BULLETIN SERVICE

Bulletin n°17 - 2011 - Niveau : ATTENTION
CELLULE COMBO

Concerne : Tous les tricycles COMBO

Fissures

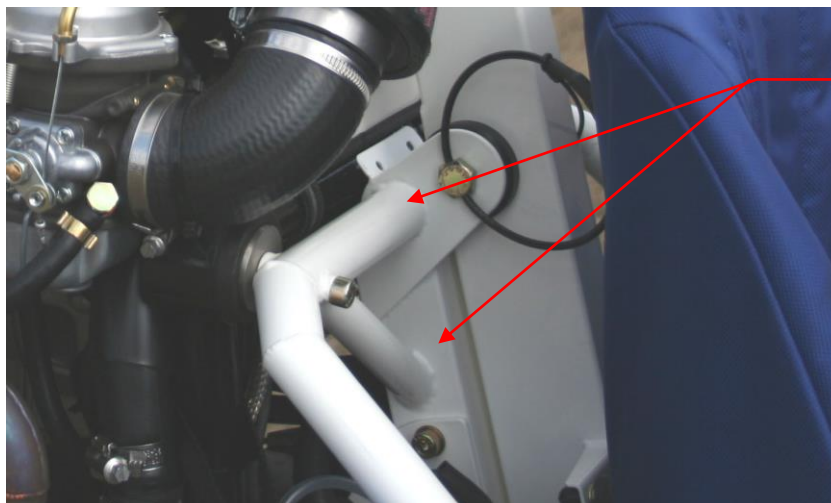
Problème : un tricycle COMBO 912ULS de 600 heures, mise en service mars 2006, présente trois criques, en bordure des soudures, deux sur le tube horizontal de reprise du bâti moteur de part et d'autre du verrouillage de la poutre verticale, une sur l'un des tirants oblique de reprise d'efforts.

Conséquence : bien que ce tube horizontal soit renforcé intérieurement par un plat métallique épais tenu par des soudures par points, ce qui a permis qu'il conserve son intégrité, un risque de rupture de cette partie serait possible à moyen terme.

Causes : Il est important de préciser que cette machine ne nous pas été apporté sur notre site de Montélimar, nous ne pouvons pas en déduire son historique. A ce jour nous n'avons pas eu connaissances d'un problème identique. Les calculs de résistances, les tests de charge ainsi que le crash-test à 1 m, à la charge maxi de 472.5kg, ont permis de valider la résistance de cette structure.

Solution : des « pré vol » effectuées avec rigueur permettent de détecter ce type d'anomalie dès leur apparition éventuelle, ce qui aurait permis d'arrêter la machine et de ne pas laisser d'autres criques apparaître. Sur des machines équipées d'un parachute, il peut être nécessaire de faire glisser la sangle kevlar.
